**N/Réf. :** BXL21572\_727\_PU  
**Gest. :** MB/TJ  
**V/Réf. :** B462/2024  
**Corr:** Bouchenak Oumayma  
**NOVA :** 04/XFD/1942773

**BRUXELLES. Borgval, 16 - 18**  
(= partiellement en zone de protection du Cinéma Pathé-Palace situé Bld. Anspach 85 / n. 18 à l'inventaire)  
**DEMANDE DE PERMIS D'URBANISME :** transformer un immeuble de commerce et de logement avec le maintien de l'affectation commercial au rez-de-chaussée et au 1er étage de l'arrière bâtiment et l'aménagement de 5 logements aux étages, créer un patio au 1er étage, rehausser le bâtiment principal de 2 niveaux sous combles, créer un accès distinct aux logements, transformer la devanture et remplacer l'ensemble des menuiseries

#### Avis de la CRMS

Façade à rue. Situation existante

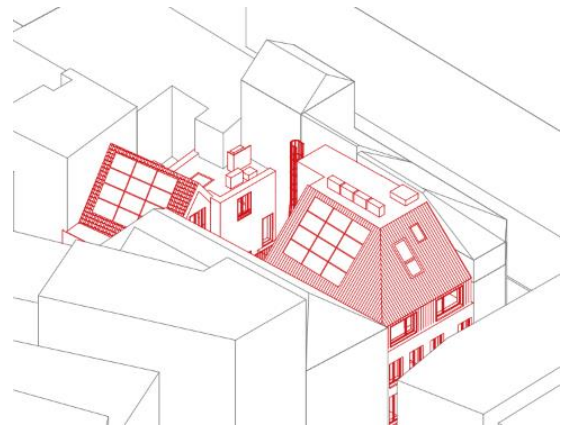
Les interventions en façade avant et en toiture, en zone de protection, sont également très lourdes et la nouvelle composition est en rupture avec le style de la façade, et ne garde ou ne renoue qu'avec très peu d'éléments d'intérêt patrimonial. Le rez-de-chaussée est banalisé et ne renoue avec aucune situation patrimoniale, la finesse des châssis des étages est perdue, les ancrs disparaissent, la matérialité est revue... S'il est positif de retrouver une toiture, la volumétrie proposée est cependant lourde, peu intégrée et les baies particulièrement peu harmonieuses pour du bâti ancien. Il ne restera rien si ce n'est l'implantation et les dimensions des baies des étages.

En conséquence, la CRMS se prononce défavorablement sur la présente demande et recommande de revoir le projet sur base de l'étude archéologique, avec un programme plus adapté, qui intègre mieux la mesure de la valeur patrimoniale du bâti.

Coupe Situation projetée

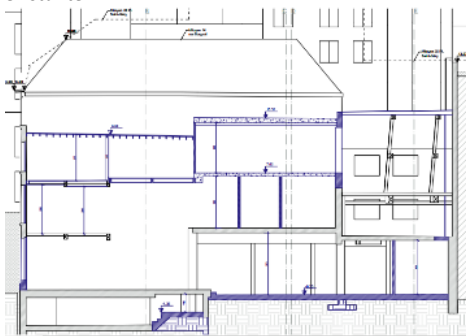
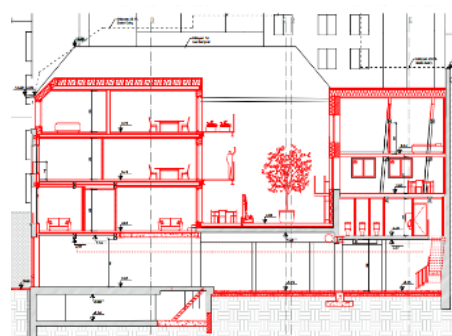
L'ambition du projet entraîne de trop nombreuses démolitions intérieures, dont de vestiges anciens (murs de refends, anciens murs mitoyens médians, structures de planchers et planchers), et la trace historique de l'ancien mitoyen marquant la séparation des deux maisons. Certains éléments patrimoniaux majeurs sont certes et heureusement préservés, comme la charpente de l'achterhuis, la cave voutée ou des poutres et solives, mais ils seront décontextualisés vu l'emprise des démolitions.
